SERVICE INFO – INA 0041

Визуално модифициране и материални промени на отклоняваща ролка 532 0289 10

Артикулен номер: 532 0289 10

Снимка 1: 532 0289 10 – метална

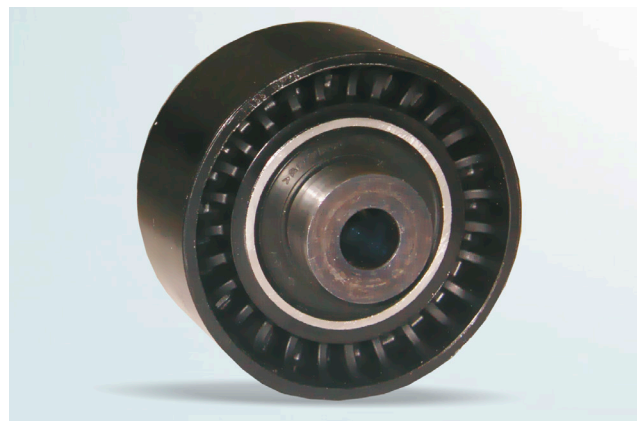
Като част от непрекъснатите ни усилия за подобряване на нашите продукти, материалът на отклоняващата ролка 532 0289 10 е променен от метал на пластмаса. И широчината на ролката на новата конструкция е също променена на 30 мм, която е по-малка от тази на металната конструкция.

Тази техническа модификация осигурява намаляване на теглото и подобряване на работните характеристики.

По време на преходния период, ще разполагаме със смесени наличности. И двата варианта отговарят на съответните технически спецификации и могат да бъдат използвани без ограничения.
